**AVIS RELATIF À LA PROTECTION
CONTRE LES EVENTUELS EFFETS NOCIFS ET NUISANCES
PROVOQUÉS PAR LES RAYONNEMENTS NON IONISANTS
GÉNÉRÉS PAR DES ANTENNES ÉMETTRICES STATIONNAIRES**

Commune : MONS - Exploitant : TELENET GROUP

Référence exploitant : HT1988P

Rapport n° 1060 / 2025

Figure 1 : Vue en plan des lieux de séjour et des points de contrôle

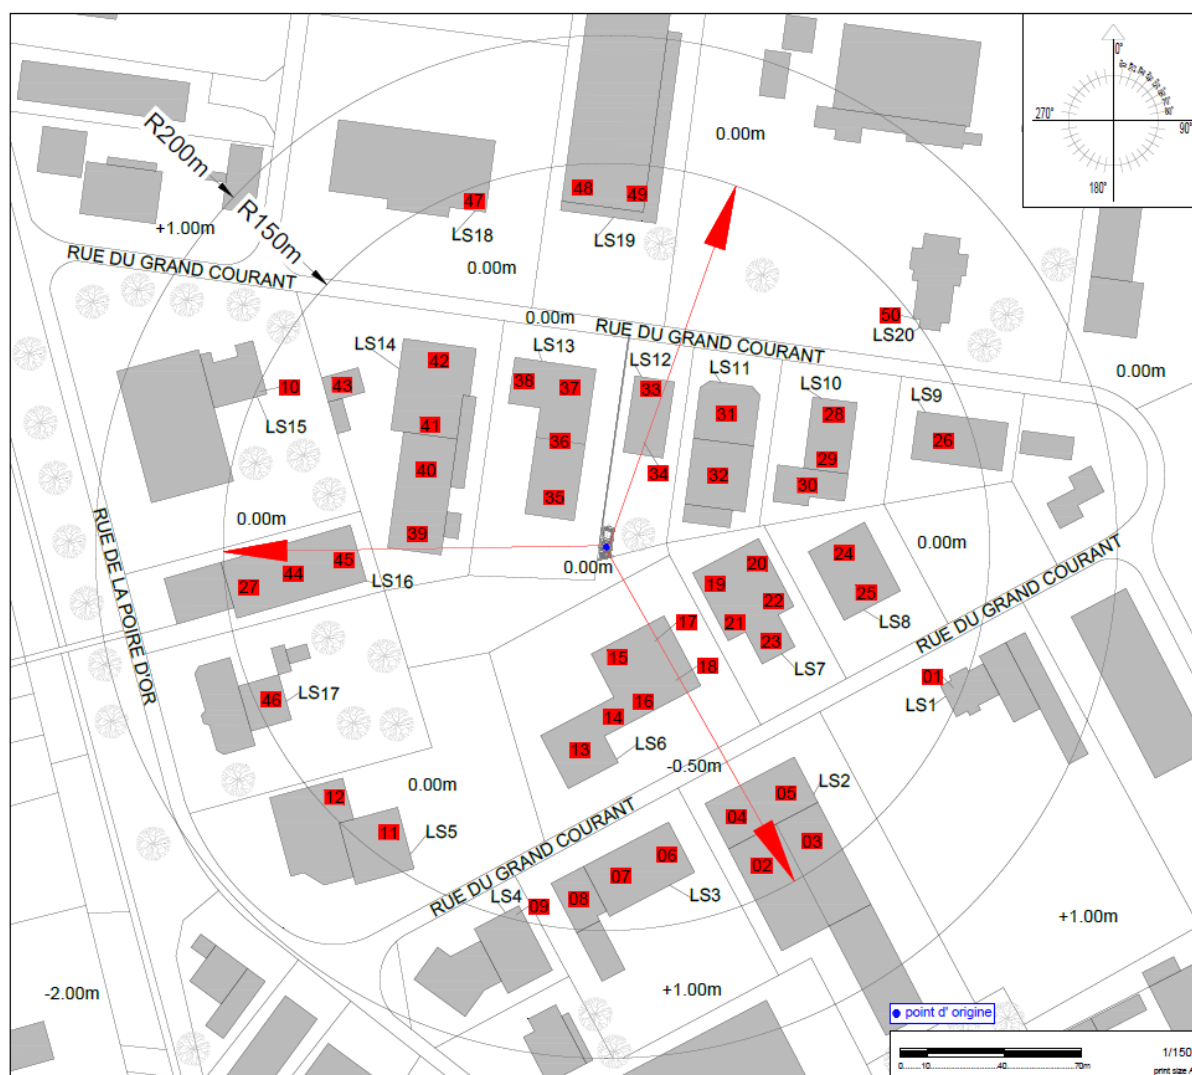
Les fréquences d'émission, la puissance rayonnée par chacune des antennes et leur gain permettent de déterminer le rayon de la zone à analyser. Tout dépassement de la limite par installation est exclu en dehors de cette zone. Le tableau 2 reprend les 35 LS² pour lesquels l'indice d'exposition est le plus élevé. Les différentes colonnes indiquent :

- le numéro du point de contrôle repris sur un des plans de la figure 1;
- le numéro du LS dans lequel se trouve le point de contrôle de la 1^{ère} colonne ;
- l'atténuation d'obstacle prise en compte pour le calcul de l'indice d'exposition dans le LS ;
- le résultat du calcul de l'indice d'exposition.

N° point de contrôle	LS	Atténuation (dB)	Indice d'exposition relatif à la limite par installation IE_i
18	LS6	3,0	0,689
16	LS6	3,0	0,683
39	LS14	3,0	0,681
31	LS11	3,0	0,651
14	LS6	3,0	0,573
40	LS14	3,0	0,531
33	LS12	3,0	0,405
23	LS7	3,0	0,384
38	LS13	3,0	0,384
45	LS16	3,0	0,379
41	LS14	3,0	0,364
4	LS2	3,0	0,363
13	LS6	3,0	0,352
5	LS2	3,0	0,352
32	LS11	3,0	0,291
6	LS3	3,0	0,291
37	LS13	3,0	0,276
44	LS16	3,0	0,276
2	LS2	3,0	0,262
3	LS2	3,0	0,255
17	LS6	3,0	0,245
22	LS7	3,0	0,239
21	LS7	3,0	0,238
30	LS10	3,0	0,227
42	LS14	3,0	0,225
7	LS3	3,0	0,223
49	LS19	3,0	0,223
28	LS10	3,0	0,217
29	LS10	3,0	0,201
15	LS6	3,0	0,200
27	LS16	3,0	0,198
43	LS14	3,0	0,191
48	LS19	3,0	0,184
25	LS8	3,0	0,174
24	LS8	3,0	0,169

En ce qui concerne les antennes de l'installation mentionnées dans le tableau 1, la distance maximale à laquelle la limite pourrait être atteinte, à l'extérieur, est égale à 103,8 m. S'il n'y a pas de LS à une distance inférieure, les antennes respectent forcément la limite d'immission.

Dans le cas des LS situés à l'intérieur des bâtiments, une atténuation d'obstacle est prise en compte et il en résulte que la distance maximale à laquelle la limite pourrait être atteinte se réduit à 73,8 m.

Figure 2 : Vue en plan des installations d'antennes dans un rayon de 300 mètres autour de l'installation faisant l'objet de la demande d'avis

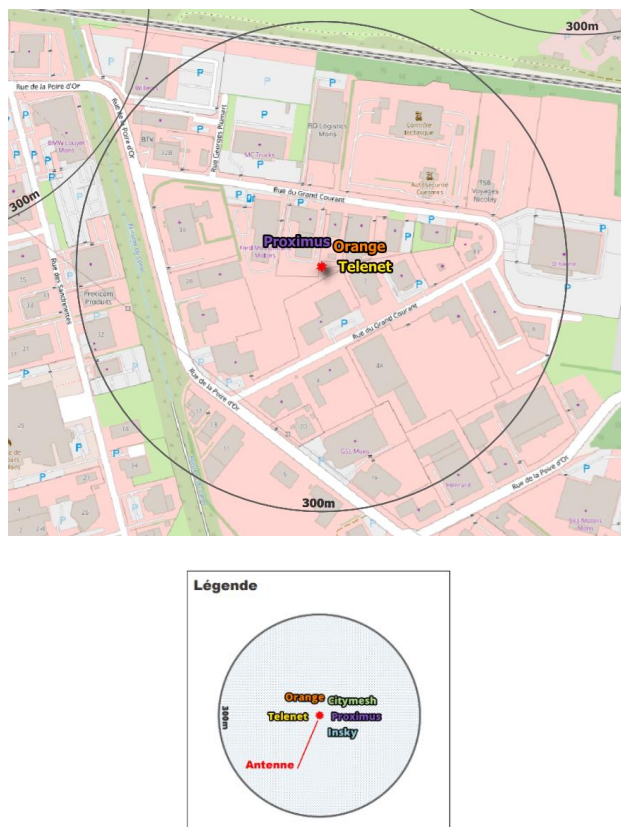
Le plan en projection verticale de la figure 2 indique la localisation des installations d'antennes émettrices stationnaires visées par le décret et situées dans un rayon de 300 mètres autour de l'installation référencée dans le paragraphe 2 et localisée au centre du cercle. Les données de localisation de ces antennes et les avis correspondant sont accessibles via le cadastre en ligne des antennes émettrices stationnaires⁸. Les installations prises en compte dans l'évaluation du respect de la limite cumulative sont les installations d'antennes émettrices déclarées en service par l'exploitant à la date du présent avis, à l'exception de l'installation référencée dans le paragraphe 2 et éventuellement d'autres installations ayant fait l'objet d'une demande d'avis à la même date et qui sont situées à l'intérieur de la zone de 300 mètres de rayon.

- il y a au plus 4 installations d'antennes émettrices stationnaires présentes dans la zone d'évaluation de 300 mètres de rayon représentée dans la figure 2, y inclus l'installation référencée dans le paragraphe 2 : la limite cumulative définie à l'article 4, §2 du décret est nécessairement respectée dans les lieux de séjour à l'intérieur de la zone d'évaluation de 300 mètres de rayon ;

- b) il y a exactement 5 installations d'antennes émettrices stationnaires présentes dans la zone d'évaluation de 300 mètres de rayon représentée dans la figure 2, y inclus l'installation référencée dans le paragraphe 2 et il existe, pour 3 ou 4 de ces installations, un avis attestant le respect de la limite abrogée de 3 V/m : la limite cumulative définie à l'article 4, §2 du décret est nécessairement respectée dans les lieux de séjour à l'intérieur de la zone d'évaluation de 300 mètres de rayon ;

- c) dans tous les autres cas, il a été vérifié que la limite cumulative définie à l'article 4, §2 du décret n'est pas dépassée dans les lieux de séjour sur base du nombre d'installations localisées dans la zone d'évaluation de 300 mètres de rayon représentée dans la figure 2, de leur localisation ainsi que des données inscrites dans la figure 1 et au paragraphe 4 du présent avis et dans les avis attestant le respect de la limite par installation ou de la limite abrogée de 3 V/m relatifs aux autres installations reprises dans la figure 2.

Compte tenu des considérations ci-dessus, il apparaît que l'intensité du rayonnement électromagnétique généré, dans les lieux de séjour situés dans un rayon de 300 mètres autour de l'installation référencée dans le paragraphe 2, par l'ensemble des antennes émettrices stationnaires de l'ensemble des exploitants du même site d'antennes émettrices stationnaires respecte la limite fixée à l'article 4, § 2 du décret.
